**Area di laminazione del Torrente Seveso  
Sistemazione idraulica del Torrente Seveso**

**PROGETTO ESECUTIVO**

**RELAZIONE PAESAGGISTICA**

Il seguente capitolo illustra un confronto fra lo stato autorizzato e il progetto redatto in fase esecutiva al fine di valutare l'idoneità paesaggistica delle variazioni progettuali intercorse in seguito alle prescrizioni formulate in CDS.

**Figura 2-3 –STATO AUTORIZZATO - Fotoinserimento del bacino permanente (in alto); Fotoinserimento in fase di massimo riempimento della vasca (in basso)**

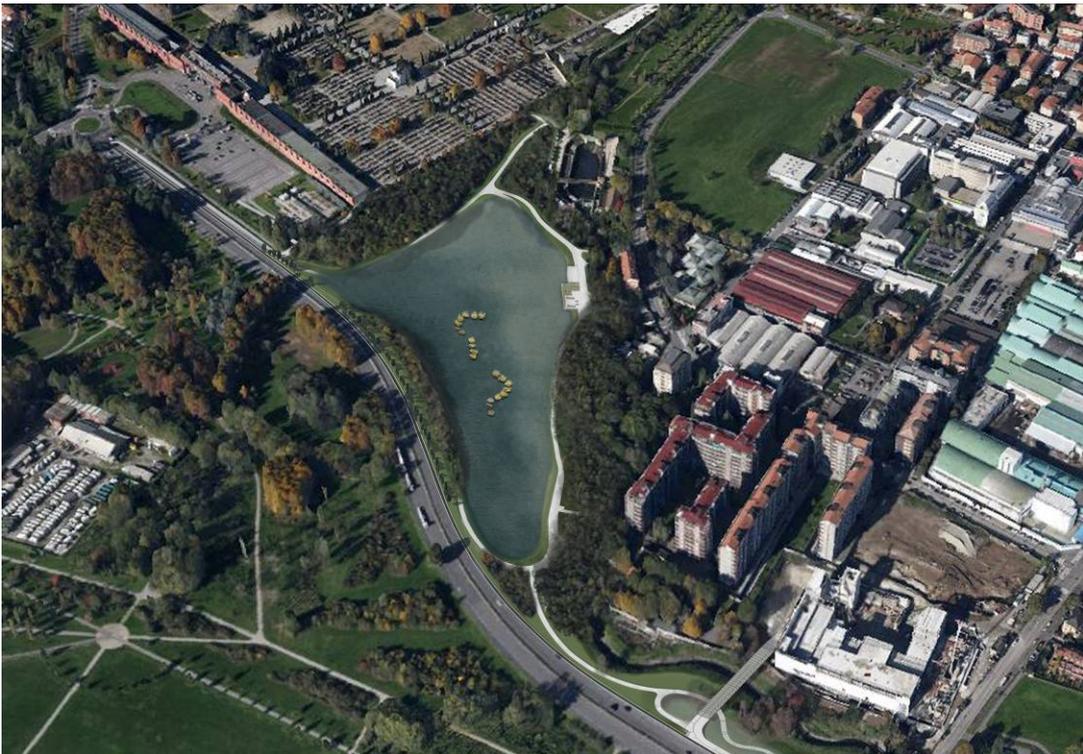
Dal confronto fra le fotosimulazioni di insieme (Figura 2-3 per lo stato autorizzato e Figura 2-4 per il progetto esecutivo), si evince come le varianti apportate siano minime.

**Figura 2-5 – STATO AUTORIZZATO – tavola 80 – Elaborati cartografici di analisi paesaggistica - FOGLIO 8 – Analisi visiva. Progetto**

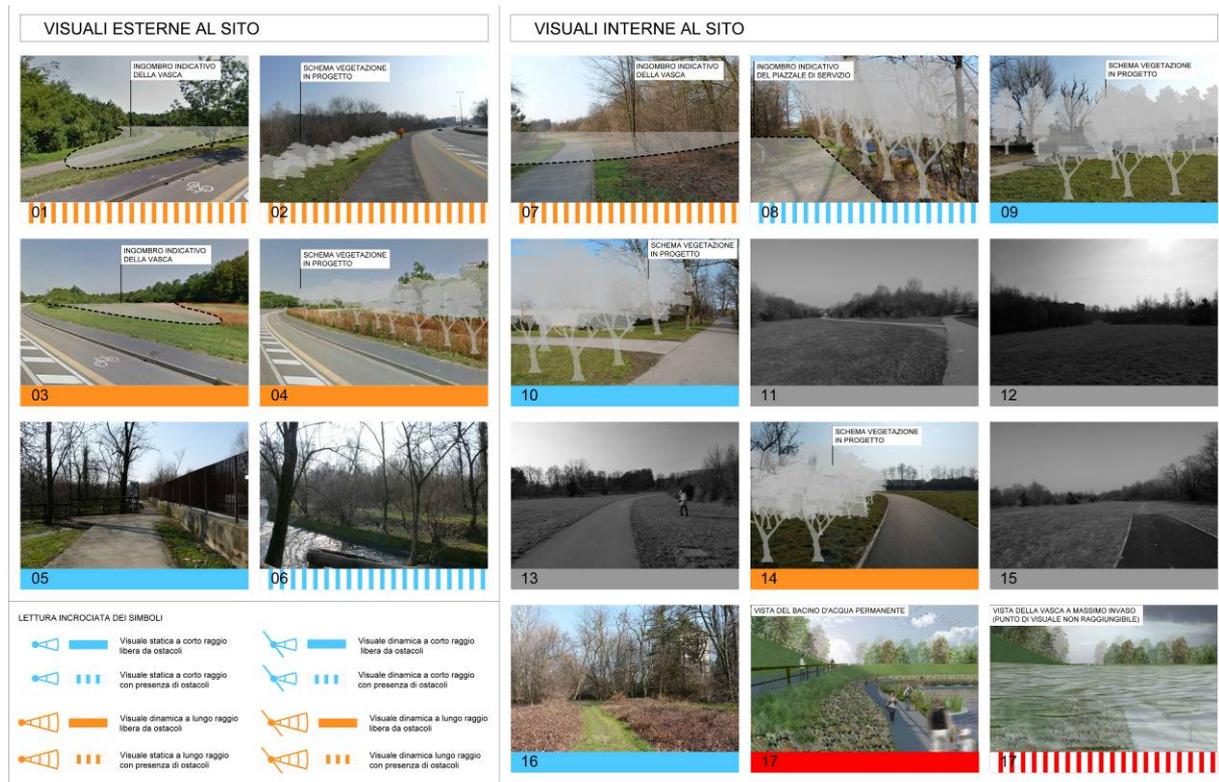
Le *visuali interne all'area*, non varieranno significativamente rispetto stato autorizzato. Si evidenzia che muteranno in quanto non saranno più presenti i percorsi destinati alla fruizione pubblica per raggiungere il fondo della vasca (figura 17, tavola 80 – foglio 8).

**Figura 2-8 –STATO AUTORIZZATO – Stralcio Tavola 013, Particolare dei percorsi perimetrali modificati. In rosso sono evidenziate le scale per la discesa a fondo vasca e i pontili di raccordo con il percorso al limitare delle aree con piante igrofile**

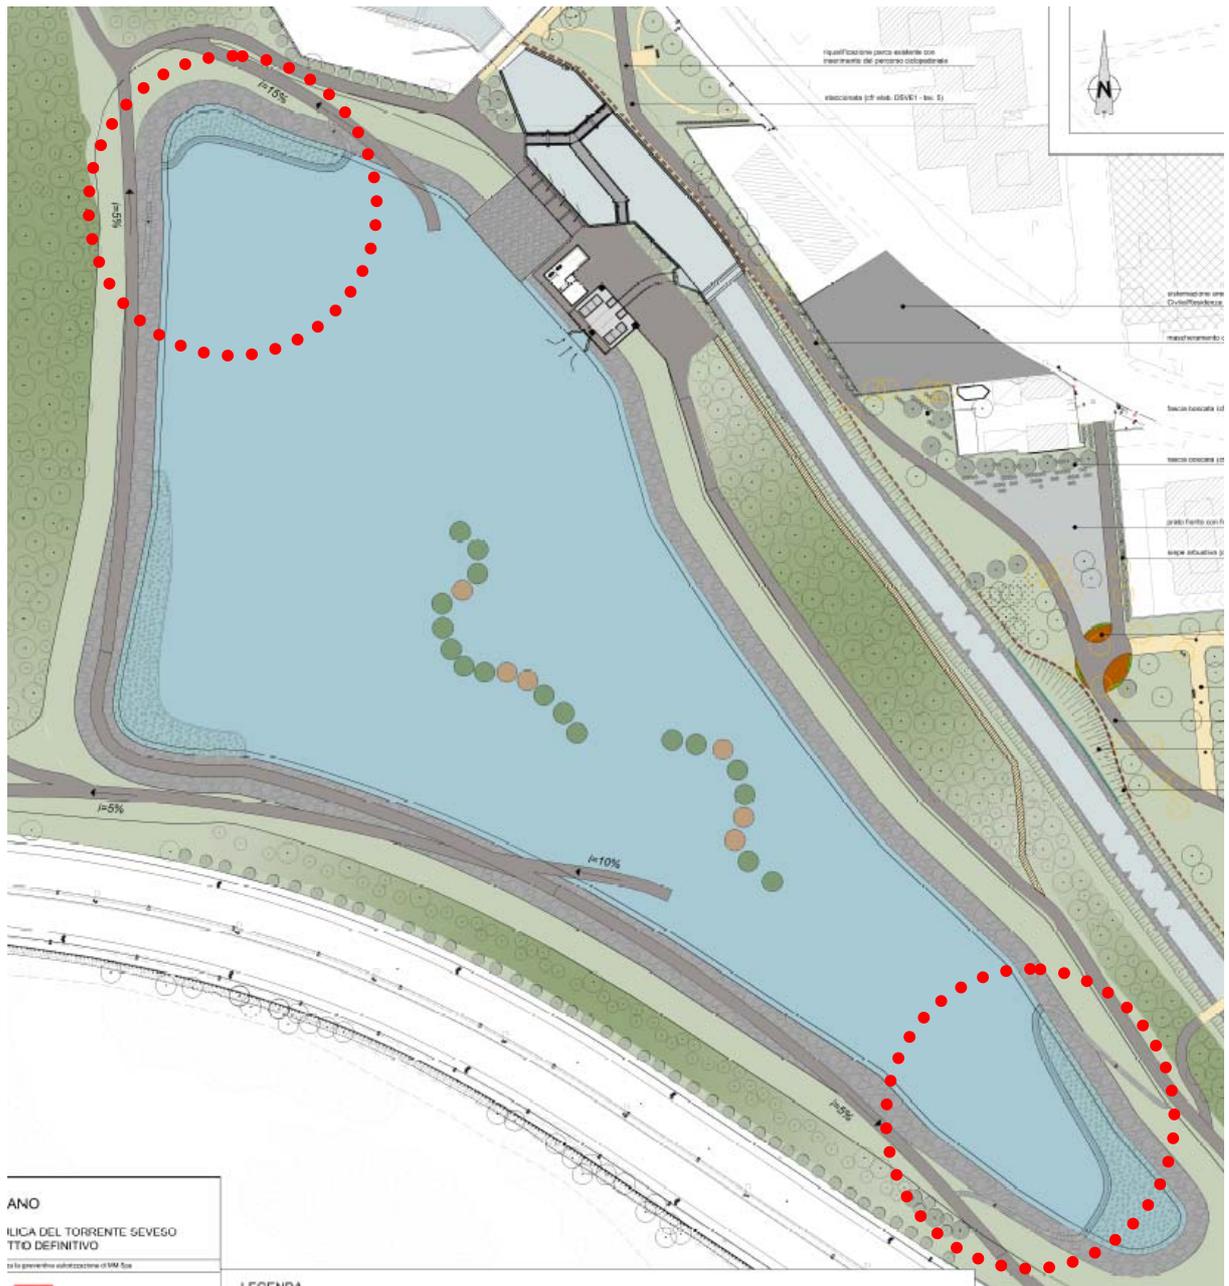
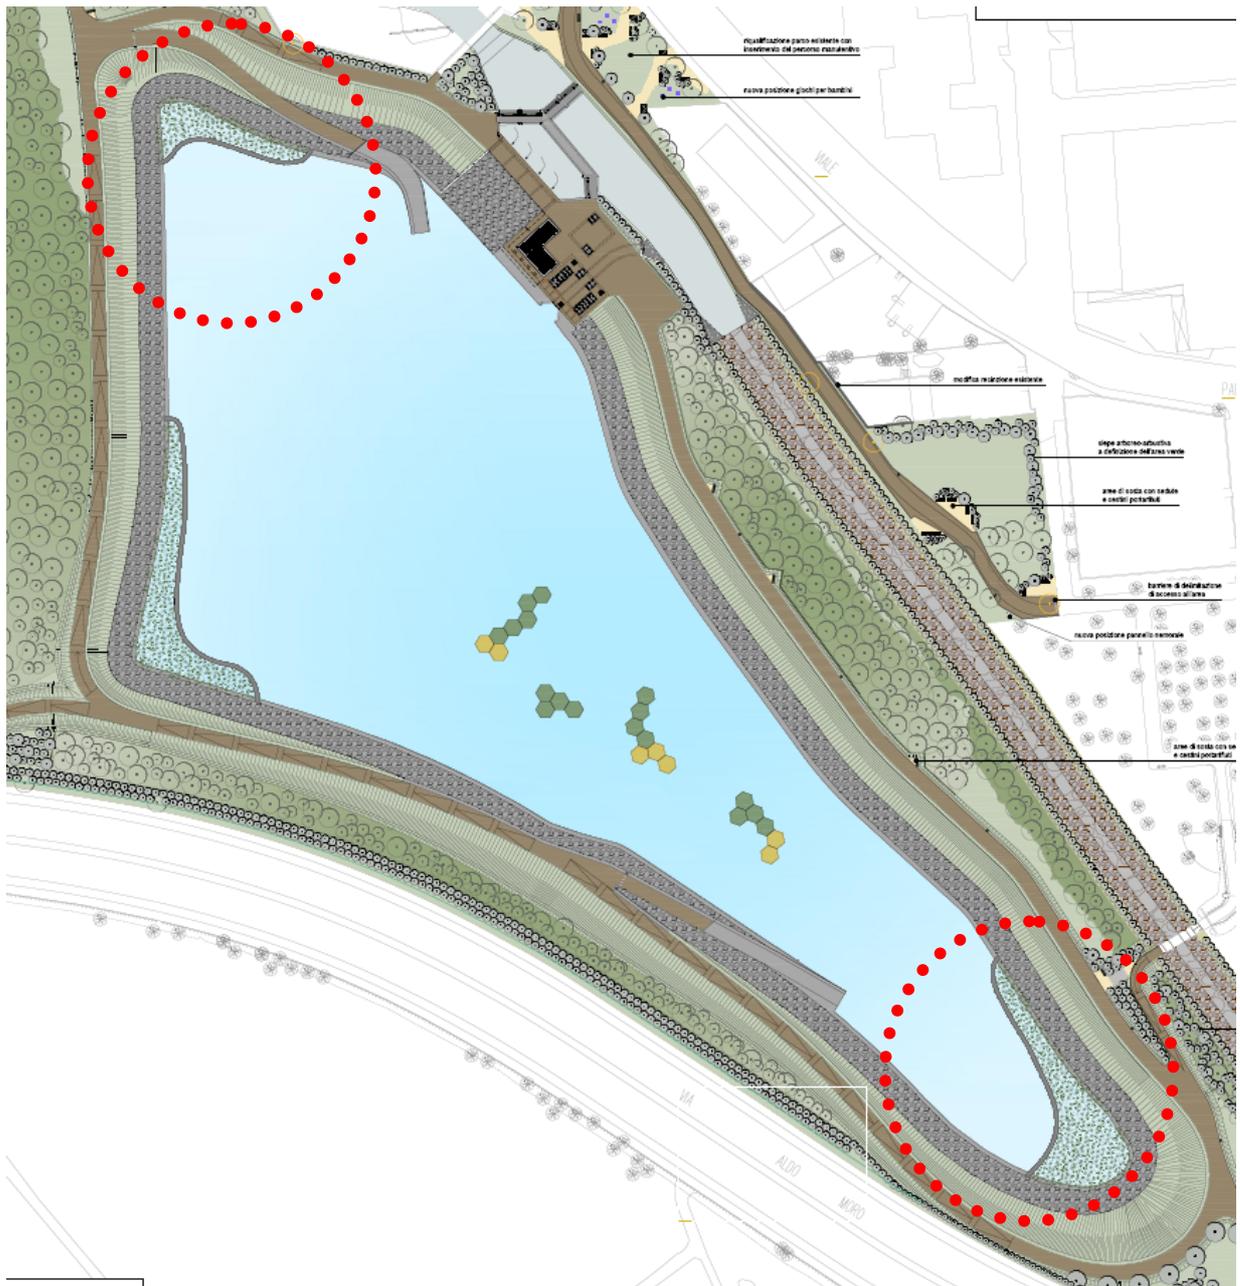
Sono state eliminate le scale che si raccordavano con il percorso al limitare fra l'area della vegetazione acquatica e l'area a lago permanente (cfr. cerchi rossi nelle figure Figura 2-8 e Figura 2-9). Nel progetto esecutivo, il pontile sostenuto da un muro in cls è stato sostituito da una struttura in gabbioni plastificati riempiti in pietrame, che rimarranno completamente sommersi.

La riduzione dei percorsi all'interno della vasca ha indotto a modificare il percorso in asfalto attorno al perimetro dell'intera vasca: questo è stato traslato a una quota superiore lungo i lati Sud ed Ovest, in modo da ampliare la fruizione da parte del pubblico anche in fase di piena, riducendo altresì le porzioni di percorso soggette ad allagamento nelle situazioni di riempimento massimo della vasca (cfr. figure Figura 2-8 e Figura 2-9).

**Figura 2-10 –PROGETTO ESECUTIVO – Stralcio Tavola 0240, Area di sosta tipo con pavimentazione in calcestre**

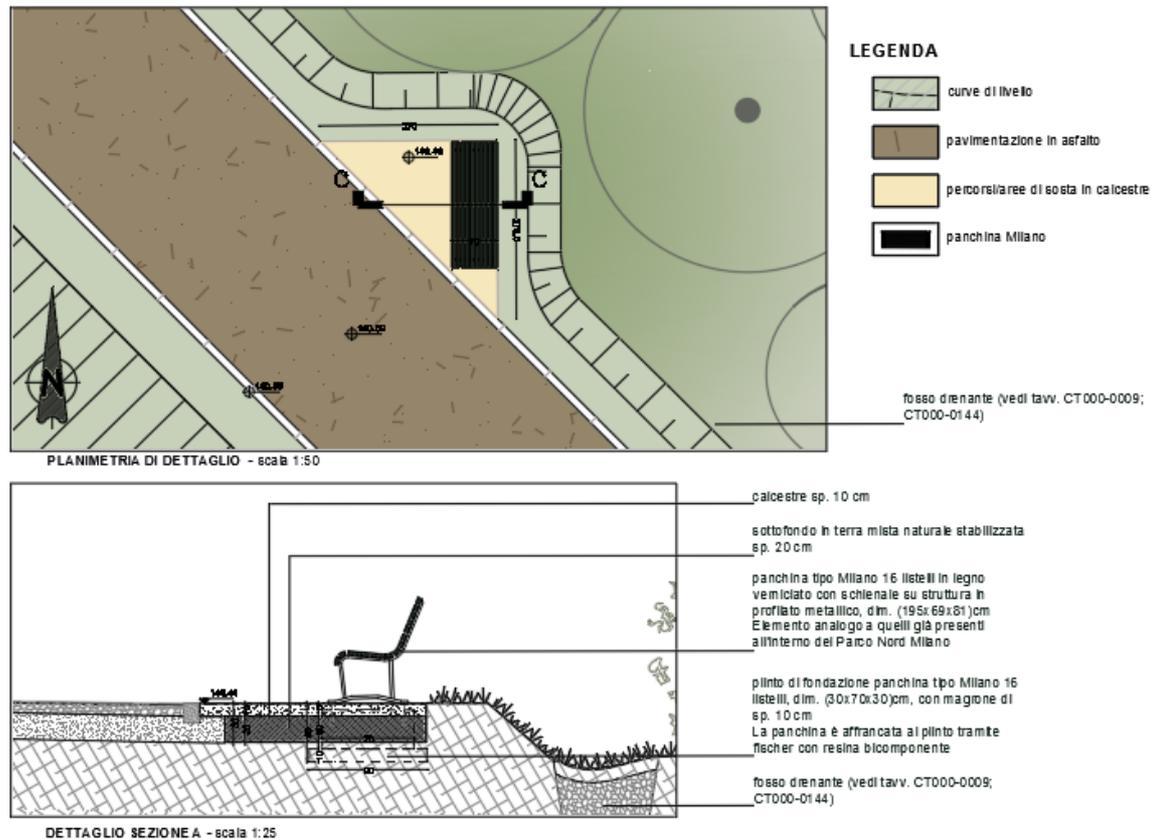
*“si propone di sostituire questi arredi con le panchine 16 listelli in uso presso il Parco”*

Le sedute introdotte nelle aree di sosta, sono panchine tipo Milano, 16 listelli in legno verniciato, con schienale su struttura in profilato metallico come quelle già presenti all'interno del Parco Nord. In prossimità di ogni area di sosta è stata prevista l'installazione di cestoni portarifiuti analoghi a quelli presenti nel Parco. Per maggiori dettagli si rimanda alla tavola 0240 del progetto esecutivo.

**Figura 2-11 –PROGETTO ESECUTIVO – Stralcio Tavola 0240, Scala di raccordo con il ponticello sul Seveso e area di sosta annessa**

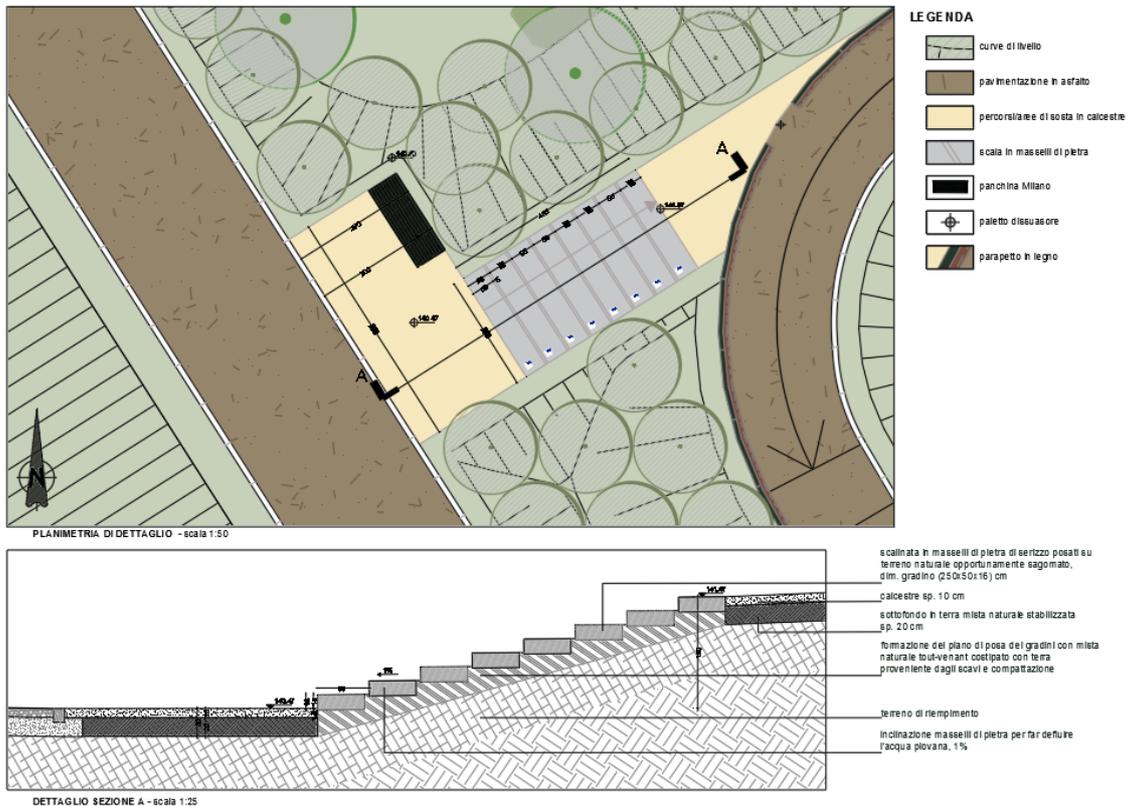
Infine, lungo il lato Est del bacino (in corrispondenza del ponticello che attraversa il Seveso) è stata prevista una scalinata in masselli di pietra di Serizzo a giunti aperti (cfr. figura Figura 2-11). Essa è stata studiata allo scopo di ottenere un raccordo pedonale diretto fra il parco di Via Papa Giovanni XXIII, il ponticello sul Seveso e il percorso in asfalto che corre lungo il perimetro del bacino di laminazione. La scala è posata su mista naturale tout-venant costipato con terra e compattato. Per maggiori dettagli si rimanda alla consultazione della tavola 0240.

**Figura 2-13 – Prime due immagini in alto - STATO AUTORIZZATO: sezioni tipo del pontile e del muro di contenimento in cls con piante igrofile.**

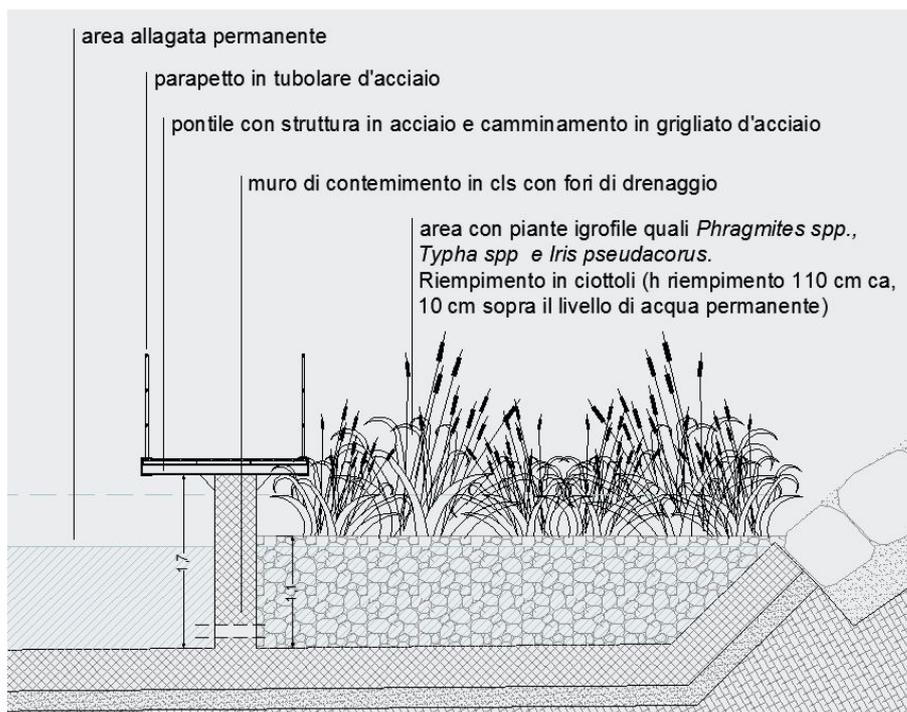
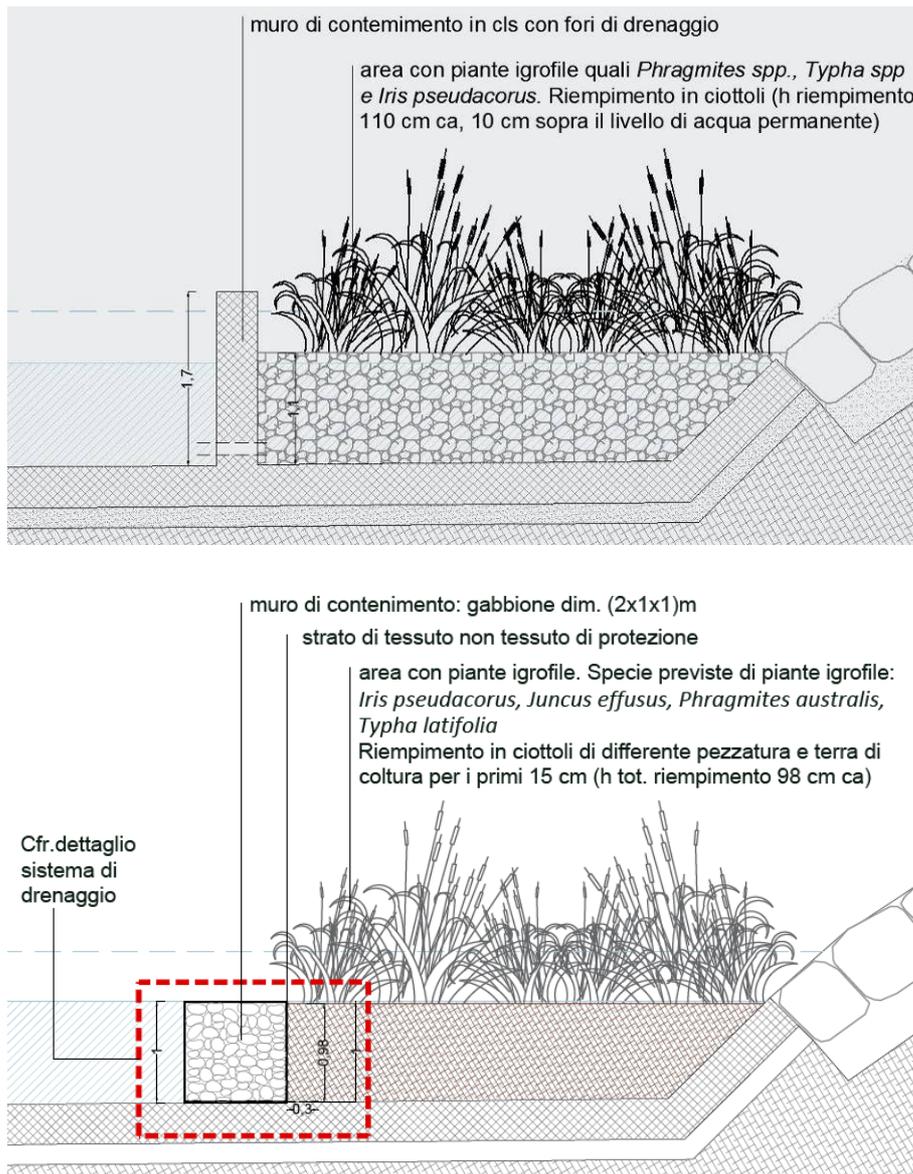
In sostituzione dei muri di contenimento in cemento con fori di drenaggio, sarà infatti realizzato un muro in gabbioni, costituiti da una rete metallica a doppia torsione tessuta con filo d'acciaio riempiti in pietrame di altezza 1 m. Essi rimarranno completamente sommersi.

Il muro di gabbioni costituisce il paramento perimetrale di contenimento della terra per l'impianto di vegetazione igrofila. Si formeranno così delle vasche, delimitate da una struttura permeabile che permetterà l'allagamento permanente delle vasche stesse.

Tali strutture sono ancora previste in tre aree all'interno della vasca di laminazione; la modifica dei percorsi ha portato a una diminuzione delle superfici previste di circa 65 mq.

**Figura 2-17 – Confronto fra gli stralci della tavola 013: a sinistra lo STATO AUTORIZZATO, a destra il PROGETTO ESECUTIVO.**

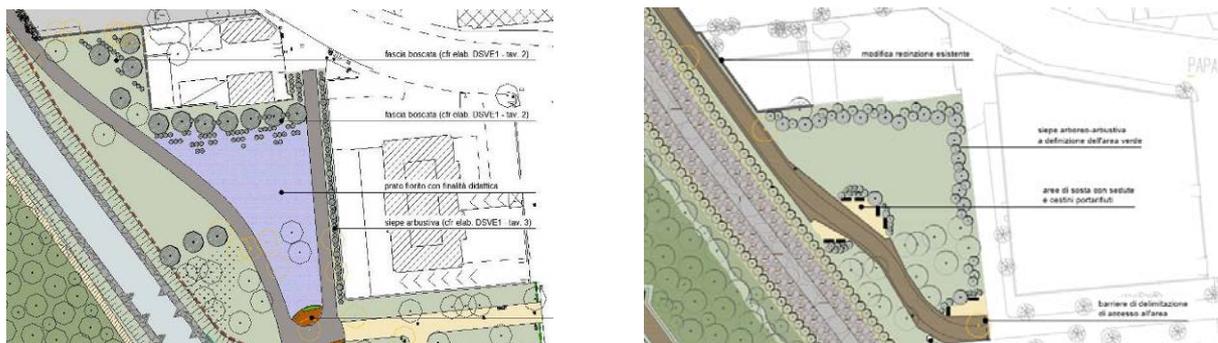
*“la nuova ciclopedonale del giardino deve raccordarsi in modo efficace ai percorsi esistenti e garantire uguale dignità e facilità a tutti i collegamenti; la nuova area di sosta in corrispondenza dell'ex deposito giudiziario risulta ridondante rispetto il giardino già esistente si chiede di intervenire al più integrando lo stesso con panchine 16 listelli (tipo già in uso al Parco) cestoni e giochi per bambini;”*

*“sia sviluppata, in modo adeguato, la relazione tra ambito considerato ed il vicino contesto urbano, estendendo i collegamenti pedonali e ciclabili soprattutto sul lato Est (Fiume Seveso) al fine di migliorare l'accessibilità e la fruibilità verso la zona residenziale di Viale Papa Giovanni XXIII (collegamenti, parcheggi ecc.)”.*

È stata interamente riprogettata l'area dell'ex deposito giudiziario che dovrà costituire un ampliamento al parco pubblico descritto al paragrafo precedente. Essa costituirà un ampliamento dell'area citata in precedenza. Si conferma la previsione di una zona soleggiata, prevalentemente a prato, complementare al giardino pubblico più a sud, fortemente ombreggiato.

In fase esecutiva sono stati estesi e riallacciati i collegamenti pedonali e ciclabili attraverso il progetto di una pista in asfalto anche a servizio dei mezzi tecnici per la manutenzione della vasca. Rispetto allo stato autorizzato, in cui si prevedeva l'abbattimento di 7 alberi, il progetto esecutivo della pista di servizio ha conservato 4 alberi richiedendo la rimozione di soli 3 alberi che si trovano in posizione non compatibile con il passaggio del nuovo percorso.

Complessivamente la realizzazione della strada comporta un aumento delle superfici impermeabilizzate di circa 300 mq; tale aumento è giustificato dalle esigenze di manovre dei mezzi tecnici. La riprogettazione dell'area ne prevede peraltro la riqualificazione con un disegno unitario l'impiego di materiali più pregiati per le pavimentazioni. La sagoma irregolare della strada permette l'innesto di 3 aree di sosta.

Figura 2-20 – Confronto fra gli stralci della tavola 013: a sinistra lo STATO AUTORIZZATO, a destra il PROGETTO ESECUTIVO.

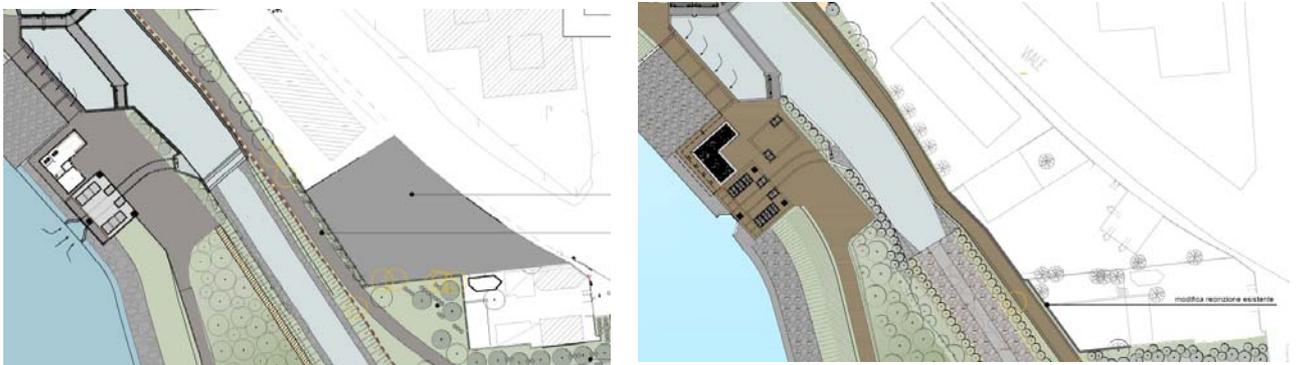
Rispetto allo stato autorizzato si evidenzia che il percorso di servizio in sponda sinistra sarà realizzato in stretto affiancamento al Torrente in quanto l'area non è stata resa disponibile.
